非常用／緊急用無停電電源装置及び緊急用125V系蓄電池の設置場所の変更認可申請に伴う影響について 【第51条 津波による損傷の防止】

- 今回の設計及び工事計画（以下「今回工認」という。）申請においては、所内常設直流電源設備（3系統目）の設置に伴う給電先の電源設備の配置検討結果を踏まえ、平成30年10月18日付け原規規発第1810181号にて認可された工事の計画（以下「既工認」という。）から非常用無停電電源装置A、非常用無停電電源装置B及び緊急用無停電電源装置の設置場所を変更する。また、格納容器圧力逃がし装置のSA／特重兼用化により、1階の緊急用電気室近傍の格納容器圧力逃がし装置配管が特重建屋に配置変更され、当該電気室が拡張可能となったため、1階及び中2階への分割配置を計画していた緊急用125V系蓄電池を1階へまとめて配置する。表1に今回工認における変更内容及び変更理由、表2に今回工認に伴い変更する添付書類を示す。また、設置場所の変更前後を図1から図4に示す。
- 非常用無停電電源装置A、非常用無停電電源装置B及び緊急用無停電電源装置の設置場所を変更に伴い、既工認対象外である非常用無停電計装分電盤2A、非常用無停電計装分電盤2B及び緊急用無停電計装分電盤についても設置場所及び添付書類を変更する（別紙1参照）。
- また、緊急用125V系蓄電池の設置場所の変更に伴い、2階に設置を計画していた操作対象である緊急用直流125Vモータコントロールセンタ（以下「緊急用直流125V MCC」という。）の設置場所を1階に変更する（別紙2参照）。

別紙 2 図 3 今回工認申請における緊急用電気室での動線変更前後 (1 / 2)

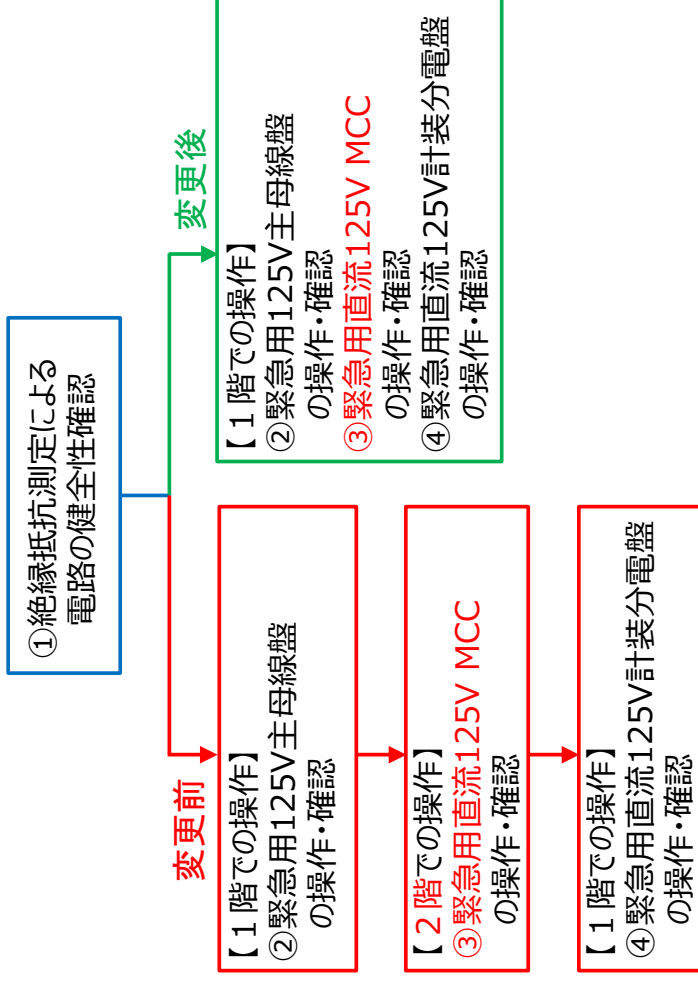
- 既許可においては、「技術的能力 1.14 2.3 (2)b. 可搬型代替直流電源設備による代替所内電気設備への給電」における手順は「①絶縁抵抗測定による電路の健全性確認」→「②緊急用125V主母線盤の操作・確認」→「③2階へ移動し、緊急用直流125V MCCの操作・確認」→「④1階へ移動し、緊急用直流125V計装分電盤の操作・確認」であったが、今回工認により、電気室1階内で操作可能となり、操作時間を短縮できる。(別紙2図3参照)
- 設置許可 本文十号において、当該作業における想定時間を250分以内としており、設置許可への影響はない。
